Opinia kominiarska

Układ przewodów kominowych w budynku przy ul. Warszawskiej 85 wraz z zalecanymi rozwiązaniami podłączeń do przewodów na potrzeby projektu instalacji gazowej.

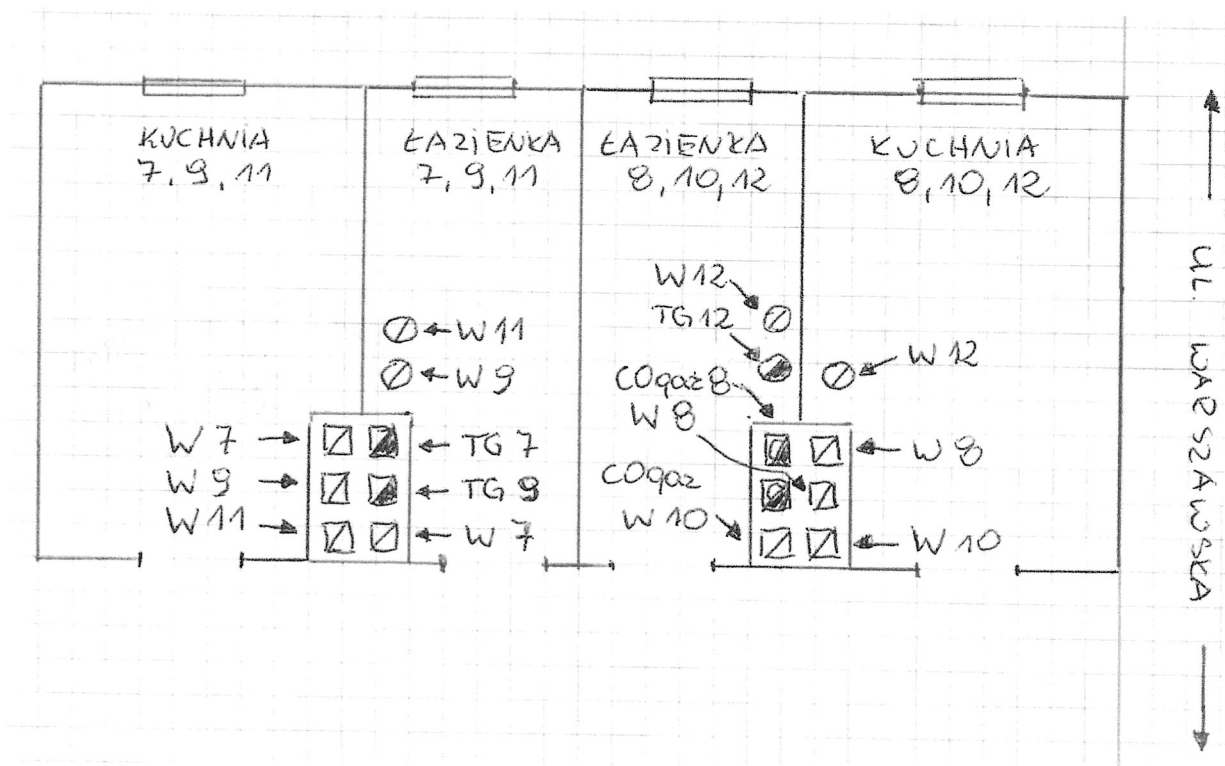
- W lokalu nr 9: dobudować przewód kominowy wentylacyjny dla łazienki zgodnie z Polskimi Normami, stary otwór wentylacyjny zamurować; wentylację kuchni przełączyć do wskazanego w opinii przewodu kominowego, stary otwór wentylacyjny zamurować.

- W lokalu nr 11: dobudować przewód kominowy wentylacyjny dla łazienki zgodnie z Polskimi Normami, stary otwór zamurować; wentylację kuchni przełączyć do wskazanego w opinii przewodu kominowego, stary otwór wentylacyjny zamurować.

- W lokalu nr 10: wentylację kuchni przełączyć do wskazanego w opinii przewodu kominowego, stary otwór wentylacyjny zamurować.
- W lokalu nr 12: dobudować przewód kominowy wentylacyjny dla łazienki zgodnie z Polskimi Normami, stary otwór wentylacyjny zamurować; dobudować przewód kominowy spalinyowy dla termy gazowej zgodnie z Polskimi Normami, stary otwór zamurować; dobudować przewód kominowy wentylacyjny dla kuchni zgodnie z Polskimi Normami, stary otwór wentylacyjny zamurować.
